Gemeinsamer Antrag von SPD-Fraktion, CDU-Fraktion und FDP-Fraktion

(Antrag Nr. 15-1822/2022)

Änderungsantrag zur Drucksache Ausbau der Veloroute 06 von der Innenstadt bis in den Stadtbezirk Kirchrode-Bemerode-Wülferode (DS.-Nr. 0846/2022 N1)

Datum: 14.06.2022	Name: Sabine Kniep	Maßstab 1:5.000	BLATT-Nr. 1/1
--	-------------------	--------------------	-----------------	---------------

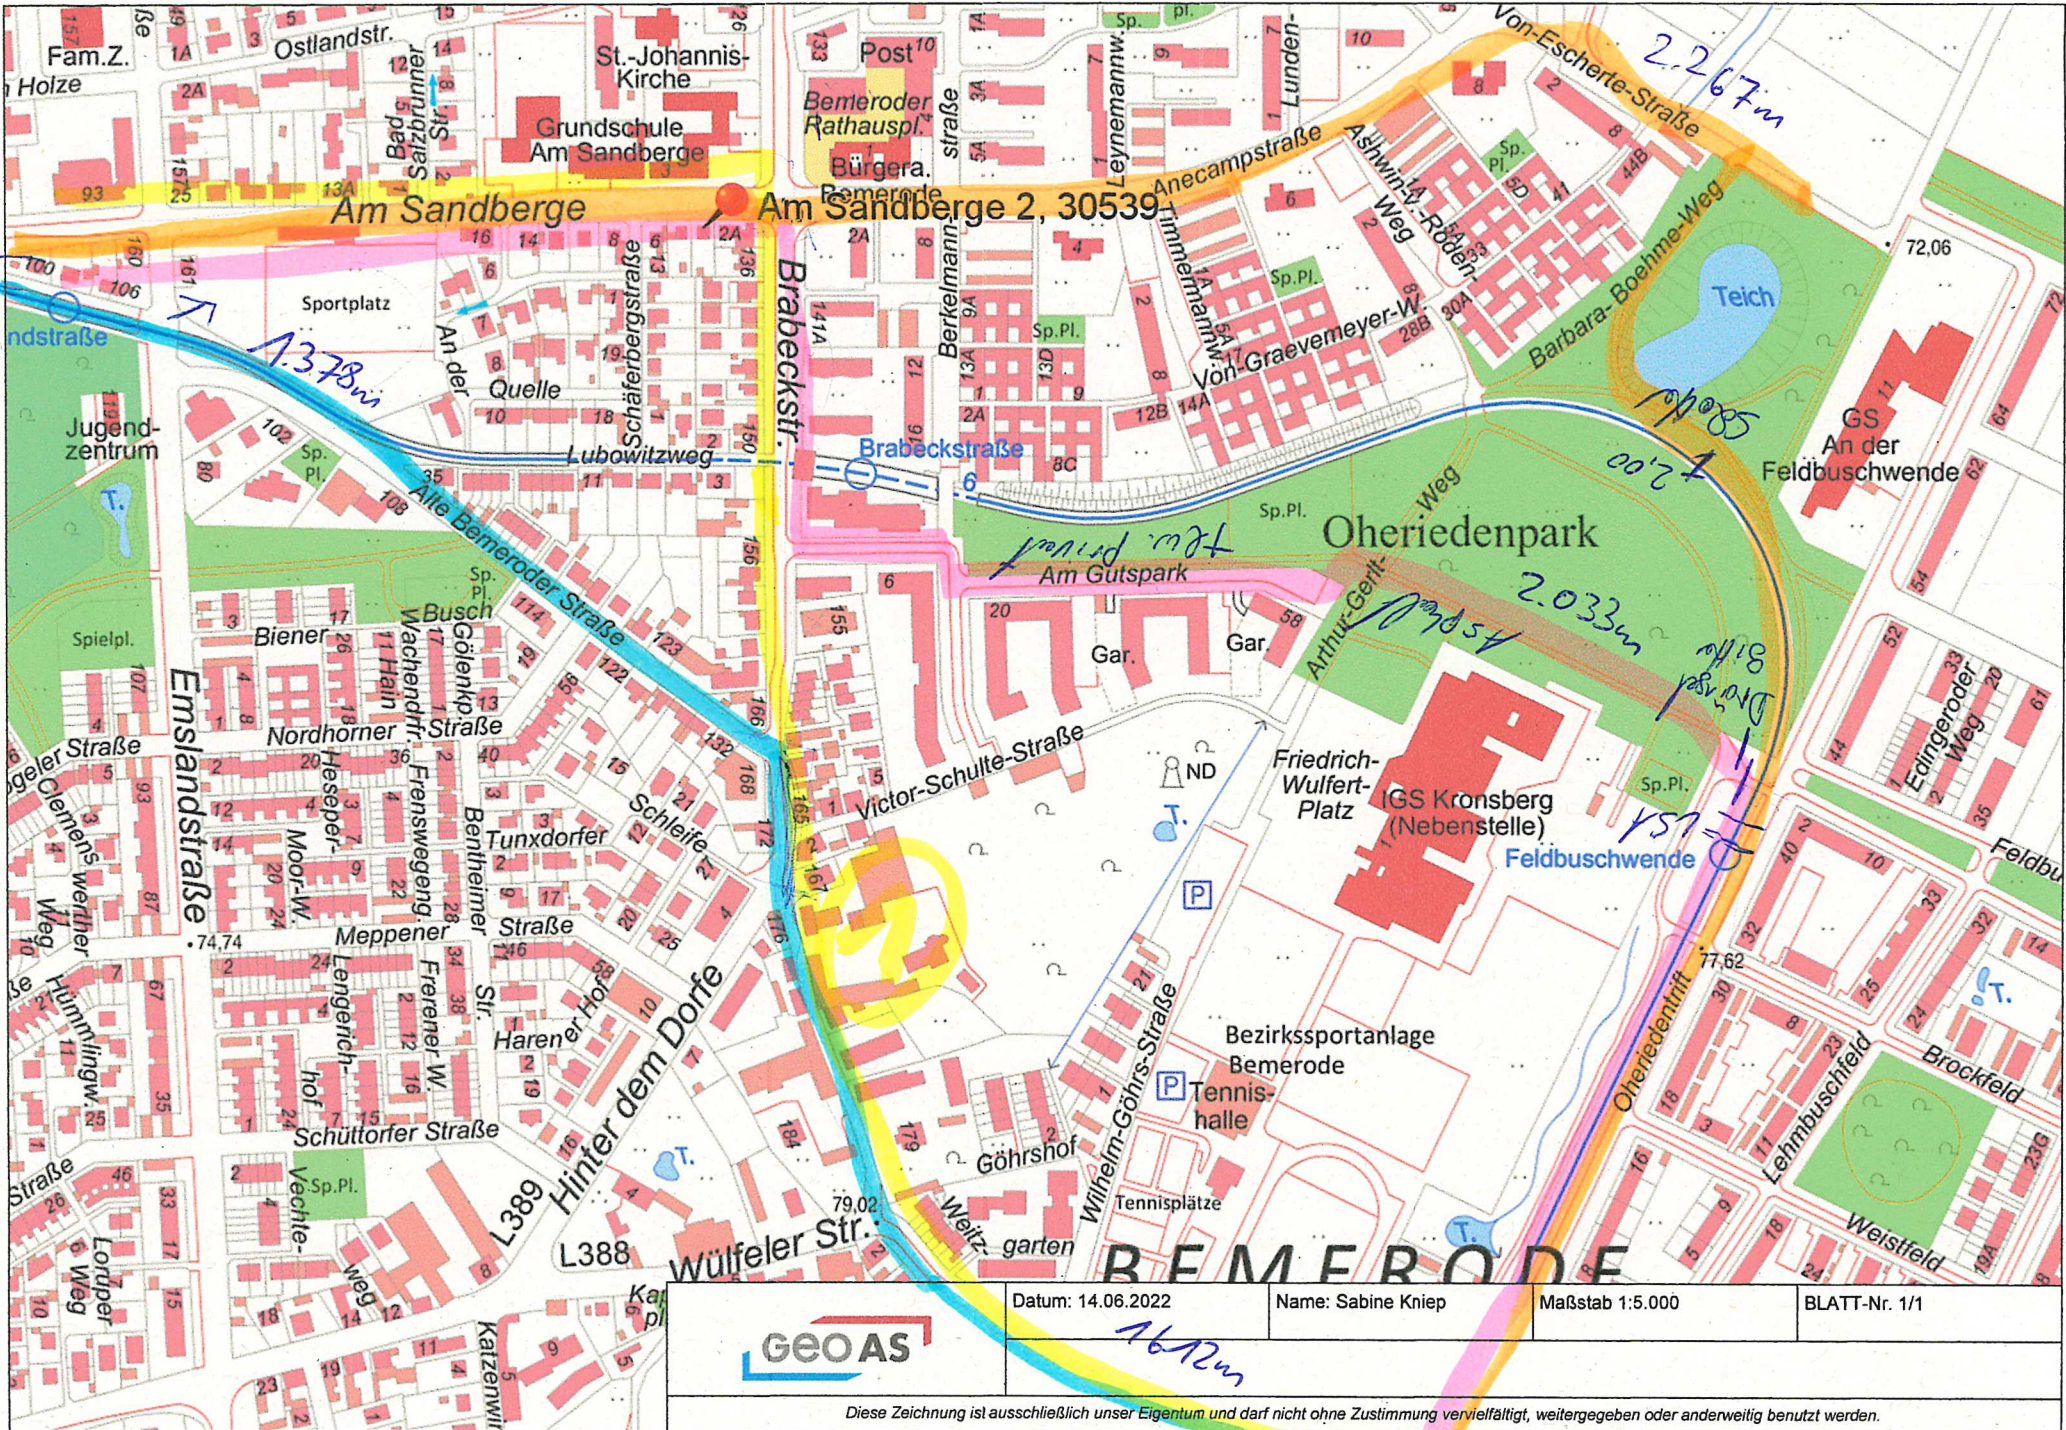
1. Die geplante Streckenführung durch die "Alte Bemeroder-Str." und entlang des Hochbahnsteiges Emslandstraße wird abgelehnt.

2. Auch die geplante Verengung der "Brabeckstraße" zwischen "Hinter dem Dorfe und "Alte Bemeroder Str." auf 6,0 m wird nicht umgesetzt.

3. Stattdessen wird die Veloroute im Stadtteil Bemerode vom geplanten Startpunkt über die „Oheriedentrift“ bis zur Haltestelle Feldbuschwende geführt dann weiter vorbei am Schulzentrum Bemerode in Richtung „Am Gutsпарк“ auf die „Brabeckstraße“ und von dort in „Am Sandberge“ (verbunden mit der Prüfung Möglichkeiten zu schaffen, um den Radverkehr in einem Zug links abbiegen zu lassen in „Am Sandberge). Danach folgt die Route dem geplanten Verlauf entlang der „Bemeroder Str.“, unter Berücksichtigung des notwendigen Optimierungsbedarfes bei der Querung des Schnellweges.

Sollte diese Variante objektiv nicht umzusetzen sein (oder auch nur Teilabschnitte), so ist die Veloroute von der Haltestelle Feldbuschwende über die Wege entlang des „nördlichen Kronsbergsees“ zur „Von-Escherte-Straße“, danach über die „Anceampstraße“ in „Am Sandberge“ und dann dem geplanten Verlauf folgend zu führen.

Sofern auch dies nicht möglich ist, so ist in jedem Fall eine Route zu wählen unter Ausschluss der Nutzung der „Alten Bemeroder Str.“ und des Hochbahnsteiges Emslandstraße, dann eventuell entlang der „Brabeckstraße“ und „Am Sandberge“ bei Umsetzung aller dann noch notwendigen vorher genannten Stellen.

4. Auf die geplante Verbreiterung des Radweges in der Wülferoder Str. und Fällung der bestehenden Bäume wird verzichtet (Abschnitt Anlage 13 zur Drucksache).

Zu 1.: Die geplante „falsche“ Einbahnstraßenregelung führt zu mehr Problemen als Lösungen, ebenso birgt der Verlauf entlang des Hochbahnsteiges Gefahren- und Konfliktpotenzial gerade im Hinblick auf das geplante Gymnasium. Eine Fahrradstraße in diesem Bereich führt zu Konflikten mit den anliegenden Gewerbebetrieben, der KiTa. Außerdem gibt es für den Busverkehr keine Verengungen auf der Straße. Des Weiteren

Zu 2: Angesichts des Charakters der "Brabeckstraße" als Durchgangsstraße und ihrer Nutzung durch Busse und Lkw kann eine solche Verengung an der Stelle nicht umgesetzt werden.

Zu 3.: der geplante Routenverlauf stellt die bequemste und sicherste Route unter dem größtmöglichen Ausschluss des motorisierten Individualverkehrs dar, außerdem schließt er große bereits bestehende Wohngebiete (Anecampstraße) und geplante (Ecovilliage, welche auf ökologische Fortbewegung setzen und Kronsberg Nord-Nord) direkt mit an. Ebenso werden die beiden Stadtteilzentren Thie und Bemeroder Rathausplatz angebunden. Die Route verzichtet auf Engstellen (z.B. Hochbahnsteig Emslandstraße, Kurvenbereich „Hinter dem Dorfe“/„Brabeckstraße“). Sie ist bereits heute gut ausgebaut und beleuchtet. Es sind keine weiteren größeren Investitionen notwendig, da keine zusätzlichen LSA's etc. gebaut werden müssen, was der angespannten finanziellen Lage der LHH nicht abträglich sein dürfte.

Zu 4.: Eine Verbreiterung an dieser Stelle ist unnötig, da bereits heute dort ein Zweirichtungs-Radweg verläuft ohne Probleme, zum anderen ist mindestens ein örtlich ansässiger Gastronom auf die Stellplätze angewiesen. Ebenso ist es noch nicht notwendig den dortigen Baumbestand zu fällen und durch jüngere und kleinere Bäume zu ersetzen.
